改善箇所説明図

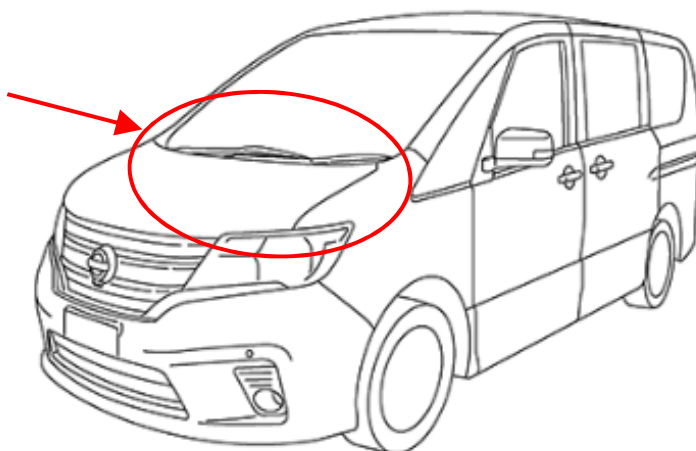
サイレンアンプ 電源スイッチ
(基準不適合箇所)

基準不適合発生箇所

緊急自動車のサイレンアンプの電源スイッチの構造が不適切なため、電源スイッチ操作時に、当該スイッチが押し込まれた状態から戻らないものがある。そのため、サイレンアンプが作動せず、警光灯の点灯及びサイレンの吹鳴ができなくなるおそれがある。

改善の内容

全車両、サイレンアンプの製造番号を確認し、該当製品が装着されている場合は、サイレンアンプを対策品に交換する。

識別：銀色のシールをモデルナンバープレートの右横に貼り付ける。
